Subject: Vprasanja natecaj C-tower

Vljudno vas prosimo za odgovore na naslednja vprašanja:

21.3. 6h45:

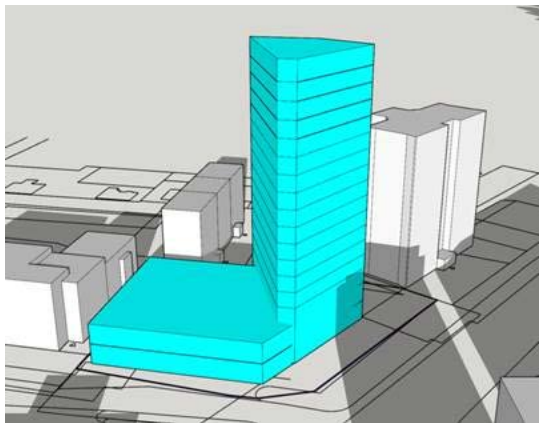
1. Pri študiji o osončenju, smo opazili, da parterni del maksimalnega volumna v projektni nalogi (stran 46) prav tako meče senco na stanovanjski blok – bivalne prostore med jedroma na Scopolijevi 1-3 od 6h45 do 7h30 dne 21.3. v pritličju in deloma nadstropju, torej poslabša osenčenost fasade. Je to dovoljeno, ali pa moramo predlagati volumen, ki v nobenem primeru ne poslabša osončenja?

Načrtovani volumen stavbe mora, ne glede na študijski volumen iz priloge D\_5-Osončenje, v celoti upoštevati pogoje glede osončenja skladno z določili OPN MOL ID. Pri preverjanju osenčenosti posamezne fasadne odprtine se upošteva čas osončenja, pri čemer mora biti osončen vsaj del opazovane fasadne odprtine.

Študijski volumen, ki je priložen kot pripomoček za načrtovanje, je bil na podlagi prejetega vprašanja ponovno preverjen. Izkazalo se je, da na datuma 21.3. in 21.9. prekomerno vpliva na najnižji okni dnevnih bivalnih prostorov med obema stopniščnima jedroma na severovzhodni fasadi stavbe Scopolijeva 1-3. Najbolj kritično je levo okno (slika 1). Študijski model je prilagojen tako, da je omenjeno okno vsaj delno osončeno že v trenutku, ko se z
